Comisión de Veedurías de Curadurías de Bogotá

ACTA No. 05-2019

FECHA: 24 de Abril de 2019

Plano PH1 – PH2 (planos MLC 13-4-0647)

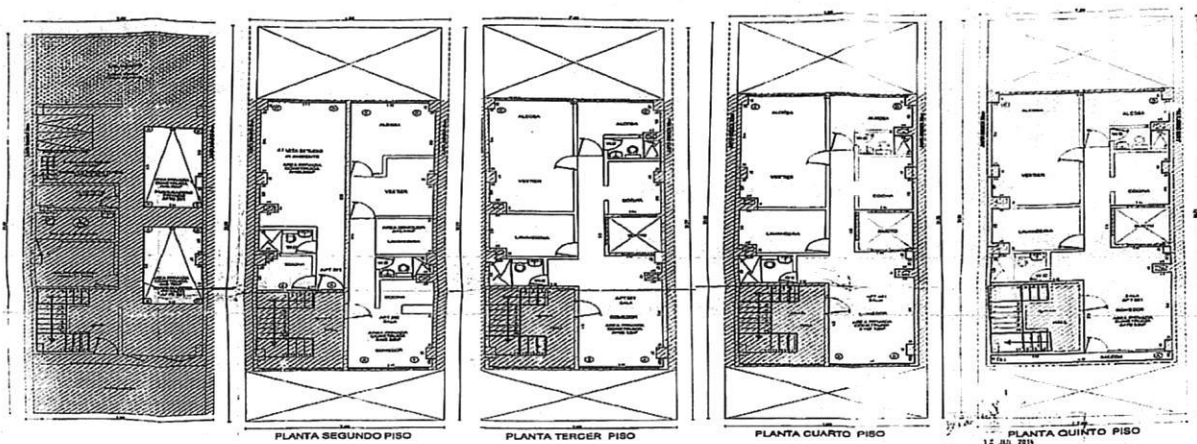
Verificados los planos aportados por el señor Laurentino Gonzales Cristancho ante la Secretaria Distrital Del Hábitat; se evidencio que efectivamente las escaleras de las zonas comunes se plantean en forma de abanico, lo cual claramente **NO SE AJUSTA** a las exigencias de la la NSR-10 literal K.3.8.3.5.

(PLANO ARQUITECTÓNICO PH 1 / 2 MLC 13-4-0647)

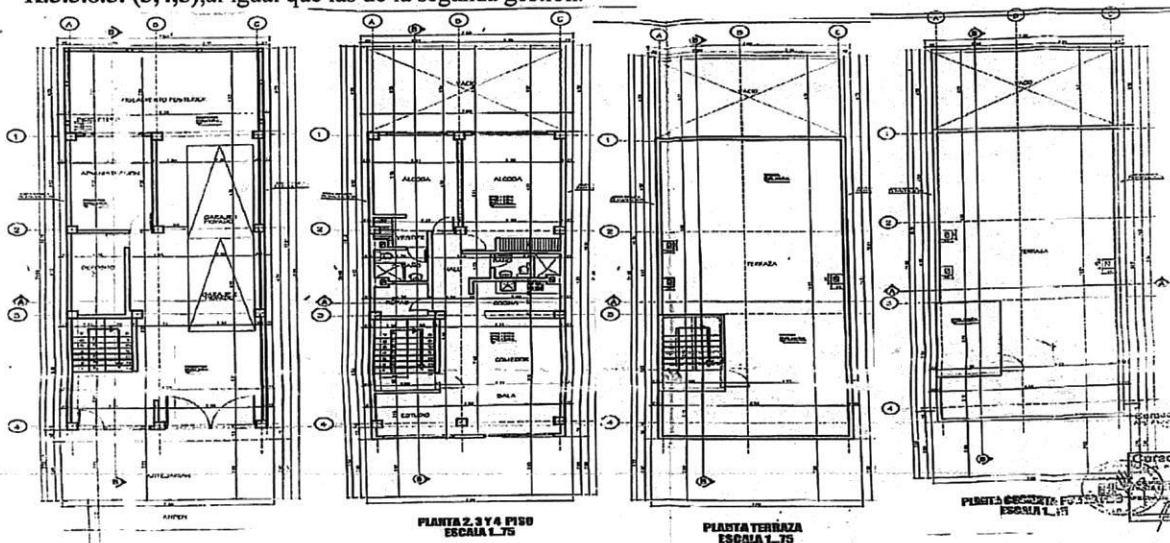
Una vez revisados los planos de la MLC 13-4-0647, los cuales reposan en el Archivo de la Secretaria Distrital de Planeación, se evidencio que las escaleras **SE AJUSTAN** según las exigencias de la NSR10 literal K.3.3.8.3. (3,4,5) los cuales mencionan.

K.3.3.8.3.3 – Ancho Mínimo- Las escaleras con carga de ocupación superior a 50 personas deben tener ancho mínimo de 1.20m; cuando la carga de ocupación sea inferior a 50, dicho ancho mínimo puede reducirse a 900mm. Las escaleras en el interior de las viviendas deberán tener un ancho mínimo de 90 cm. Las escaleras de uso público deberán tener un ancho mínimo de 1.20 cm. Si la separación de los pasamanos a la pared supera los 50 mm, el ancho de la escalera debe incrementarse en igual magnitud. En edificaciones residenciales unifamiliares sin límite de pisos, o en escaleras privadas de interiores de apartamentos, el ancho mínimo permisible es de 750 mm.

K.3.3.8.3.4 – huella y contra huella - la huella y contra huella de las escaleras interiores deben cumplir los requisitos de la NTC 4145 accesibilidad de la persona al medio físico...

PLANOS MLC 13-4-0647 QUE REPOSAN EN ARCHIVO DISTRITAL DE LA SECRETARÍA DE PLANEACIÓN

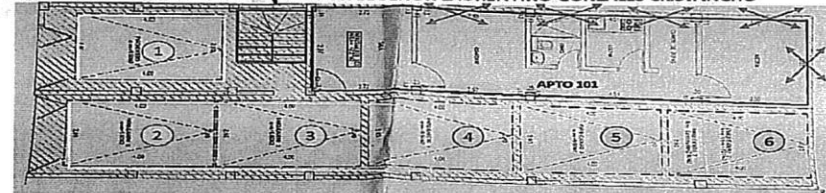
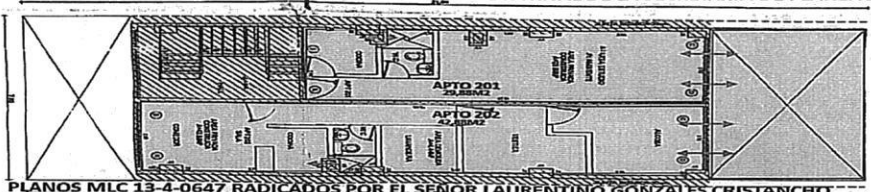
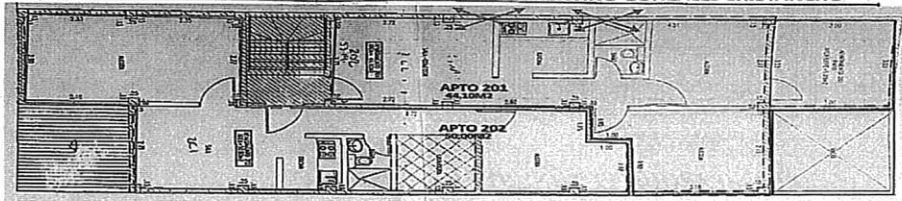
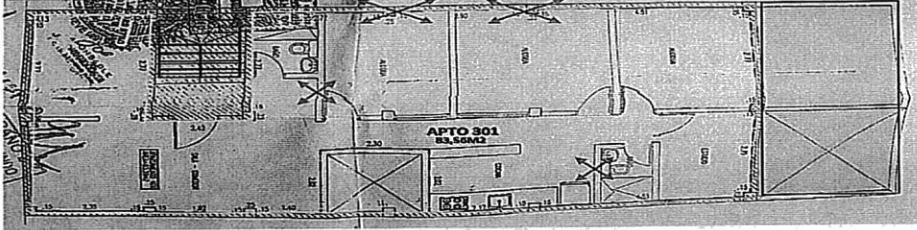
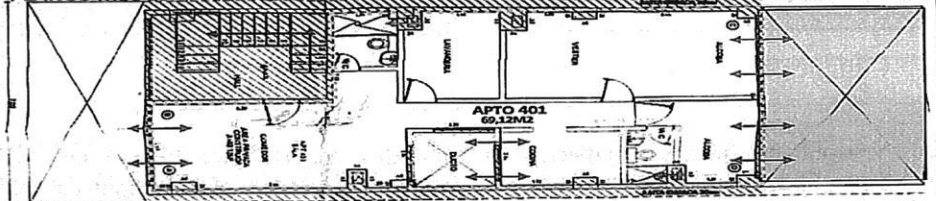
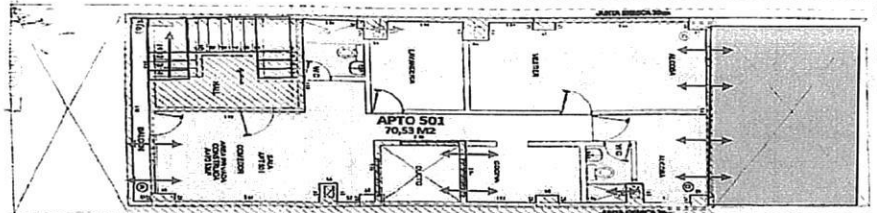
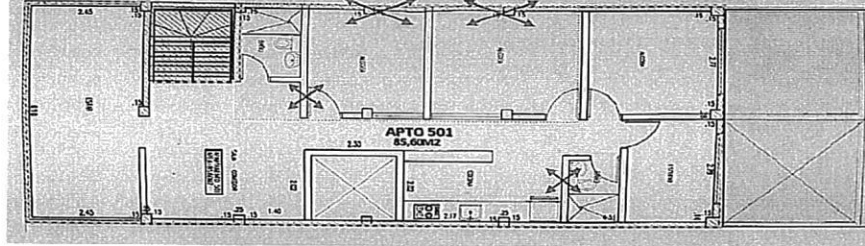
▪ **PLANTA PRIMER PISO:**

LICENCIA DE CONSTRUCCIÓN – MLC 13-4-0647

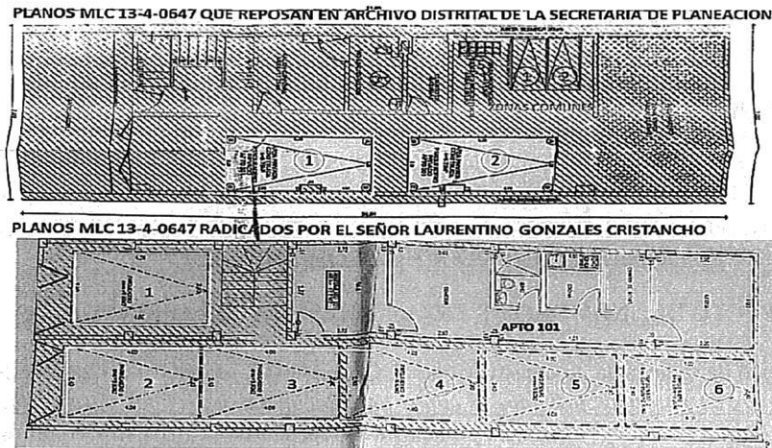
Así las cosas el numero de parqueaderos al que hace referencia el texto de la licencia SE AJUSTA a las exigencias establecidas en el Decreto 469 de 2003, artículo 256 " CUADRO ANEXO NO. 4. EXIGENCIA GENERAL DE ESTACIONAMIENTOS POR USO".

No obstante, en los planos arquitectónicos que fueron radicados por el señor Laurentino Gonzales Cristancho ante la Secretaria Distrital Del Hábitat bajo el oficio de radicado 1-2016-68564 NO SE AJUSTAN. Se evidencia que estos no son concordantes con el texto de la Modificación otorgada por el ex curador urbano No 2 German moreno Galindo. Sin embargo, los planos que reposan en el Archivo Central de la Secretaria Distrital de Planeación SE AJUSTAN.

De igual manera, los planos de Propiedad Horizontal difieren el número de parqueaderos según lo relacionado en el texto de la licencia.

Plano No A-2/2.- Proyecto Vargas PH

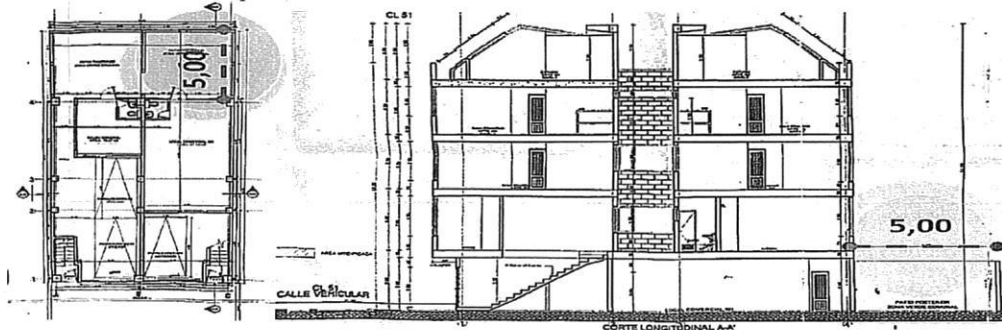
Al estudiar los planos arquitectónicos, específicamente el plano No A-2/2. de la edificación VARGAS PH se evidencio dicho aislamiento posterior

Plano No A-2/2.- Proyecto Vargas PH

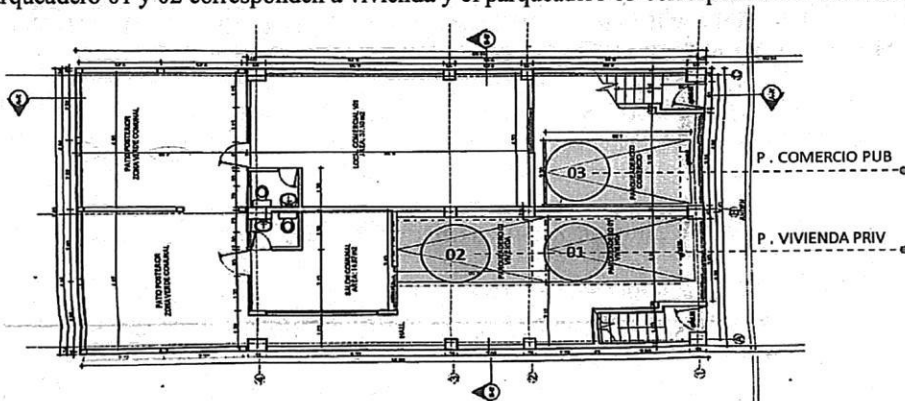
Es decir que para 5 unidades de vivienda se destinan: 2 parqueaderos privados y para 1 local comercial se destina 1 parqueadero público. De igual manera en el plano No A-2/2. Aprobado por la curaduría urbana No 4 se evidencia: que el parqueadero 01 y 02 corresponden a vivienda y el parqueadero 03 corresponde a 1 local comercial

PLANOS ARQUITECTONICOS APROBADOS EN LA LC 07-5-0985 (primera gestión):

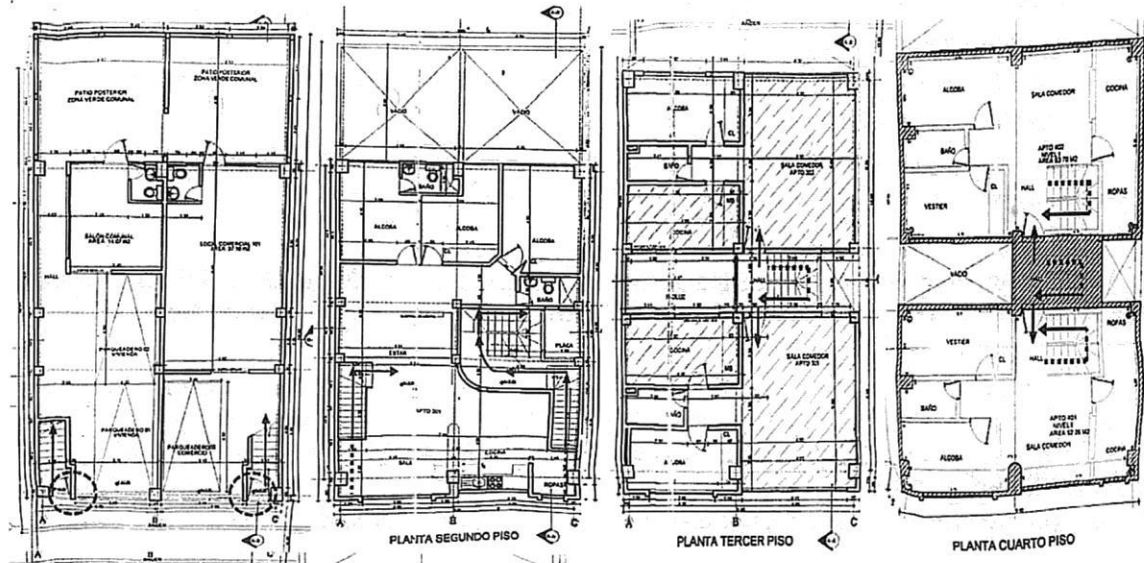
Una vez revisados los planos arquitectónicos de la primera y segunda gestión, se evidencio que las puertas de acceso, no se ajustan a las exigencias contempladas en la norma en comento, es decir el numeral K.3.18.2.5, Medios de salida literal a *(a) En edificaciones multifamiliares, es indispensable que las puertas se abran en la misma dirección de evacuación.*

PLANCHA 1 DE 3 PLANOS ARQUITECTÓNICOS DEL PROYECTO CASA LA ESPAÑOLA

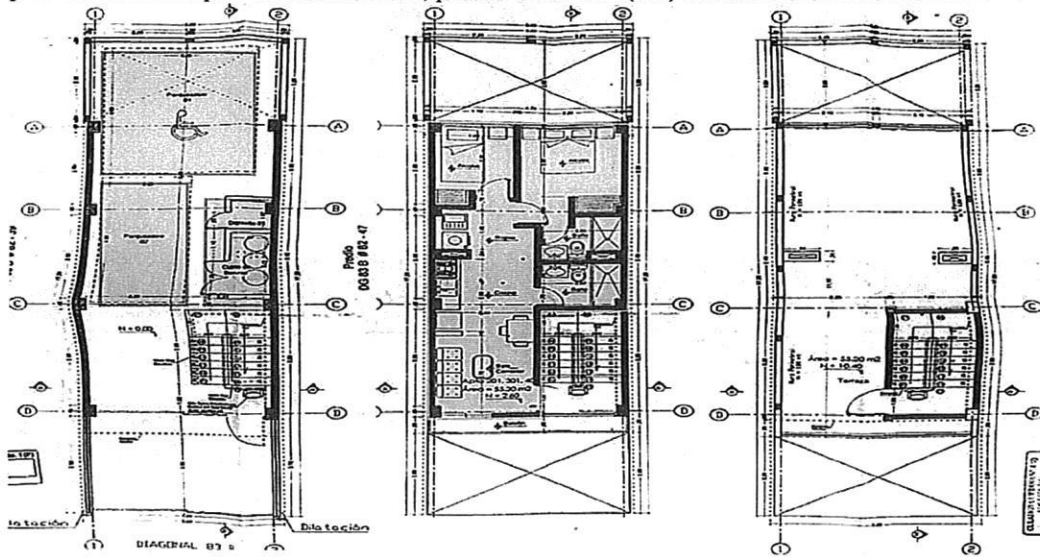
De igual manera, una vez revisados los planos arquitectónicos aprobados en la LC 17-1-0345, se evidencio que esta fue aprobada para una edificación de cuatro (4) pisos de altura en donde el primer (1) piso está destinado para estacionamientos, para el uso de las 3(tres) unidades de vivienda multifamiliar.

PLANCHA 2 DE 3 CORTES Y FACHADAS ARQUITECTÓNICAS DEL PROYECTO CASA LA ESPAÑOLA

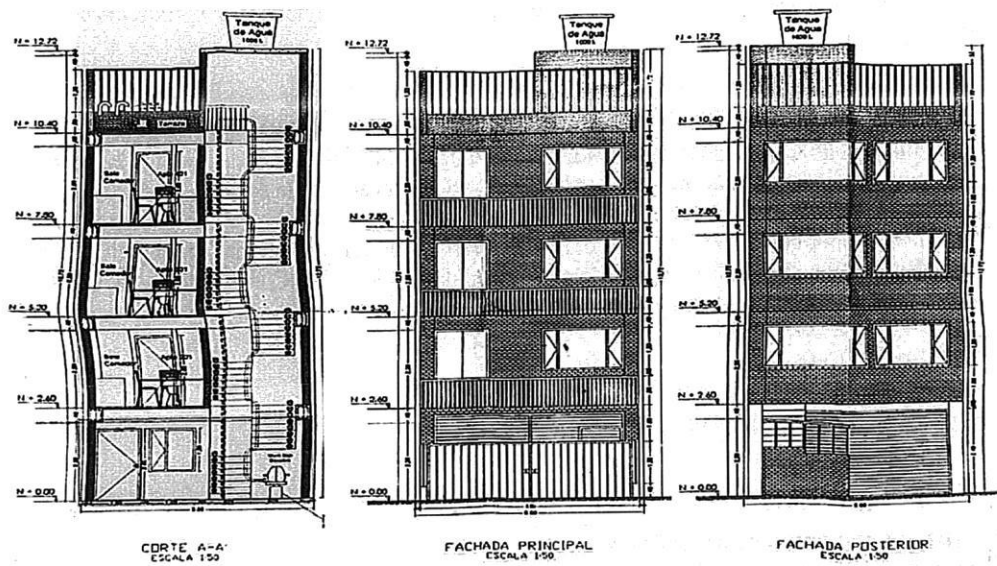
Una vez revisados los planos arquitectónicos aprobados en la LC 17-1-0345, se evidencia que en dicha licencia, se aprueba un proyecto con tres (3) pisos habitables (planta tipo unidad habitacional), las cuales se ajustan a lo exigido por la norma, y un primer piso no habitable; este primer piso habitable es permitido según lo menciona el decreto 080 de 2017, ya que el primer piso se considera no habitable cuando este contenga como mínimo un área de estacionamientos, un deposito y un cuarto de instalaciones mecánicas.
